한강(망원) 낚시테크 계류
검 토 의 견 서

1. 개요

- 한강 망원지구 낚시데크는 2013년에 계획되어 현재까지 이용되고 있는 상태로 기존에 제출된 “도면 및 계산, 계류 계산서”를 현행 설비기준에 대해 검토하여 낚시데크 계류의 적정성(안전성)을 확인하고자 함.

① 부잔교 및 데크시설 평면도 및 측면도

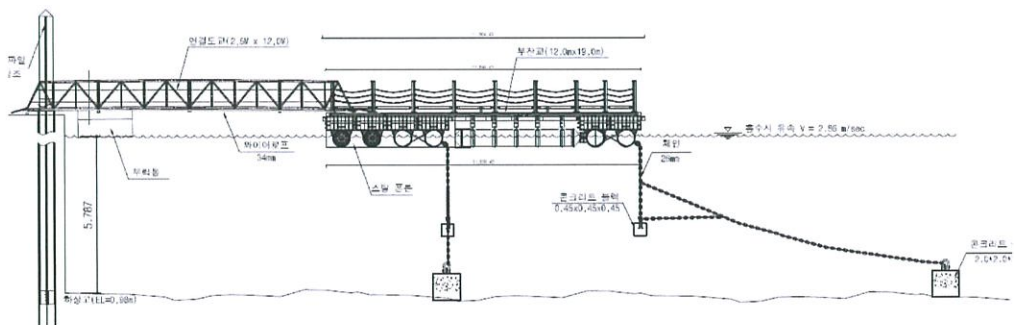
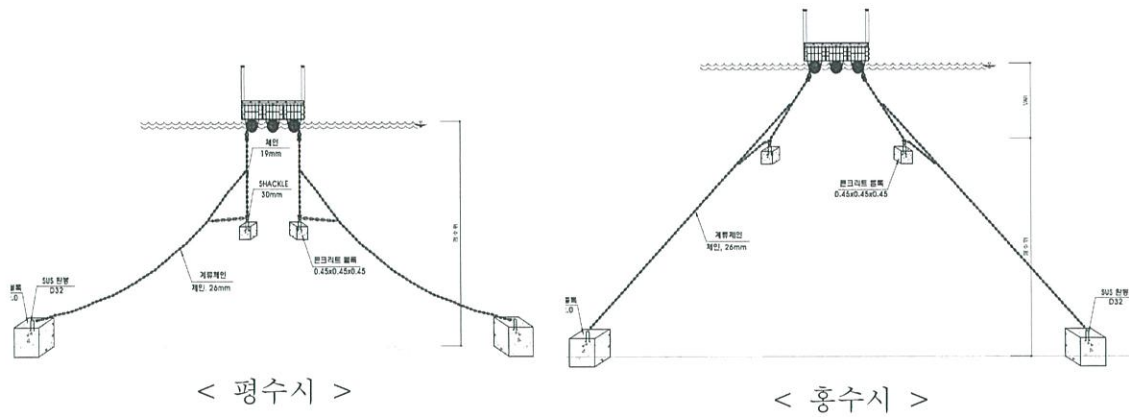
- 풍향, 조류 등에 의해 발생하는 전저항력은 약 4.3ton으로 체인 하나의 저항내력이 13ton이며, 총 4개소 이상의 체인 설치를 고려할 경우 체인에는 문제가 없으며, 계선 적정성 검토결과도 전저항력(Mooring Force) 4.3ton과 계류힘(Sinker+체인) 52.6ton 비교시 충분한 안전율(S.F=12)을 확보한 것으로 판단된다.
- 따라서, 수년의 공용기간동안 테크 계류에 대해 문제가 발생치 않았으며 설계 및 도면 검토결과 계류시스템도 적정하여 현재 설치된 체인의 상태(부식등) 및 Sinker와의 고정 상태가 양호하다면 사용성에 문제가 없는 것으로 판단된다.
